Direzione Sistema Tramviario Metropolitano
Servizio Gestione Tramvia
c.a. il Dirigente
Ing. Filippo Martinelli

Oggetto: **Tramvia di Firenze – Linea 4.2 Le Piagge Campi Bisenzio**
Conferenza di Servizi 9/10/2024
Parere di competenza

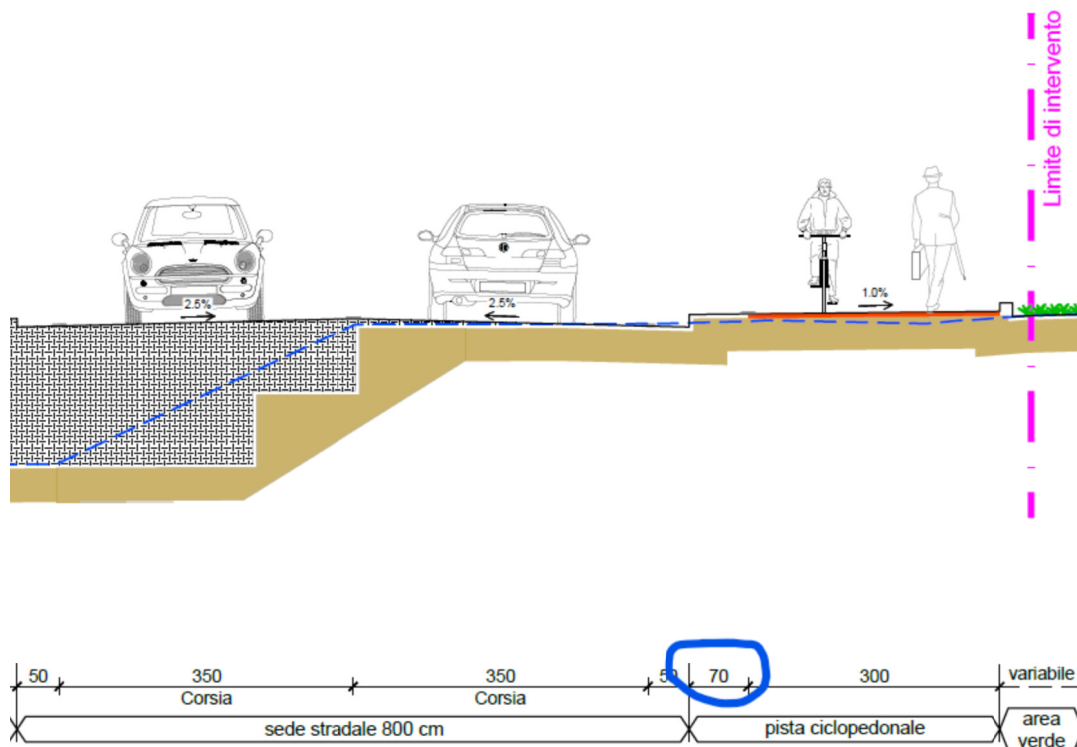
Lungo via di San Donnino e via Campania, nelle planimetrie è rappresentato un percorso ciclabile avente la segnaletica orizzontale propria di una pista ciclabile (linee di margine, linea di mezzzeria, linee di arresto, frecce direzionali) con l’aggiunta dei simboli del pedone con evidente incongruenza essendo nella legenda indicata una “Pista ciclo-pedonale”.

Ad ogni attraversamento pedonale la colorazione rossa del percorso viene meno e la presenza di linee di arresto rendono la disciplina dell’area “grigia” assolutamente incomprensibile trattandosi, in base alla legenda, di un percorso promiscuo ciclopedonale.

Si chiede pertanto di chiarire sia la disciplina ipotizzata che le motivazioni alla base di questa scelta.

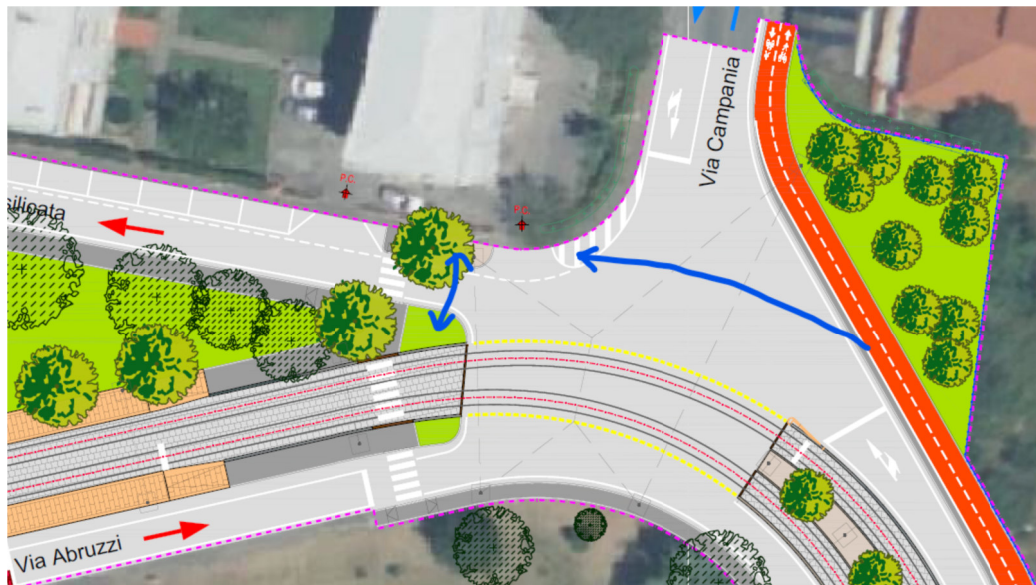
Nelle sezioni tipo di progetto è sempre indicata una fascia di larghezza 70 cm interposta fra il percorso promiscuo ciclopedonale e la carreggiata stradale di cui non è chiara la funzione; potrebbe essere una fascia di rispetto in cui trovano collocazione i pali della pubblica illuminazione che però non sono rappresentati, come invece lo sono nelle sezioni tipo dello stato di fatto.

Ciò premesso, sfruttando questa fascia sarebbero sufficienti solo ulteriori 30 cm per poter realizzare quantomeno un percorso ciclabile contiguo al pedonale; tale allargamento non dovrebbe essere difficile da realizzare considerato che le corsie veicolari, sia su via di San

Donnino che su via Campania, sono rappresentate di larghezza 3,50 m ciascuna mentre su via Lazio sono evidentemente considerate accettabili di larghezza 3,20 m.

Ulteriore considerazione è relativa agli espropri; sarebbe sufficiente una fascia leggermente più ampia per poter realizzare addirittura un pista ciclabile in sede propria in carreggiata stradale, soluzione ottimale sia per i ciclisti che per i pedoni.

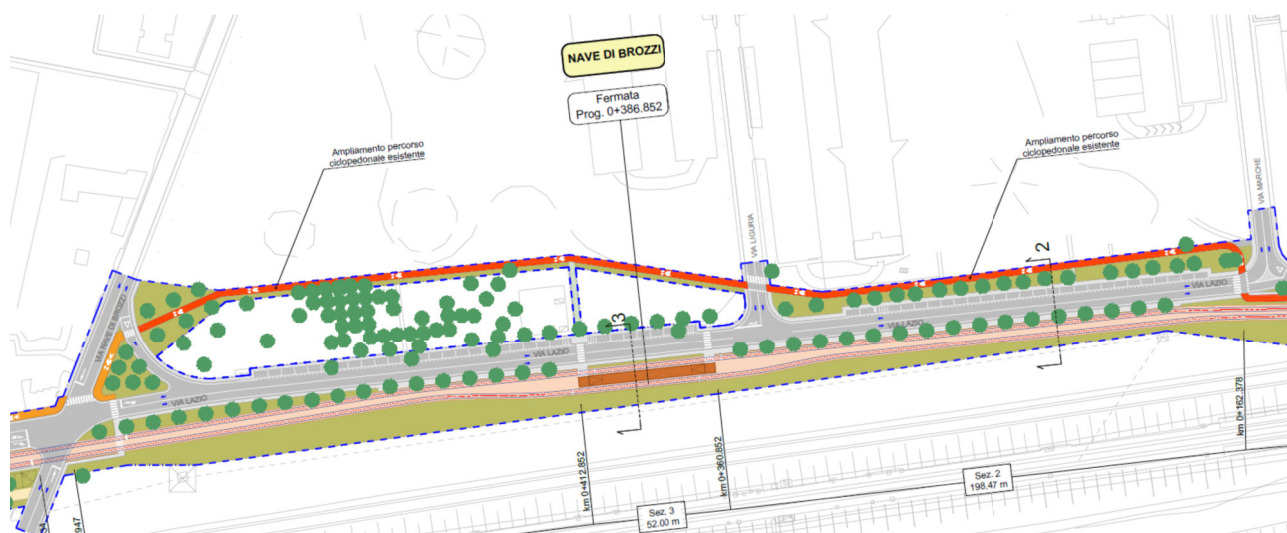
Si ribadisce la necessità di collegare il percorso ciclabile sia alla fermata “Abruzzi” che alla fermata “San Donnino” installando nel contempo rastrelliere modello “Firenze” per la sosta delle biciclette.
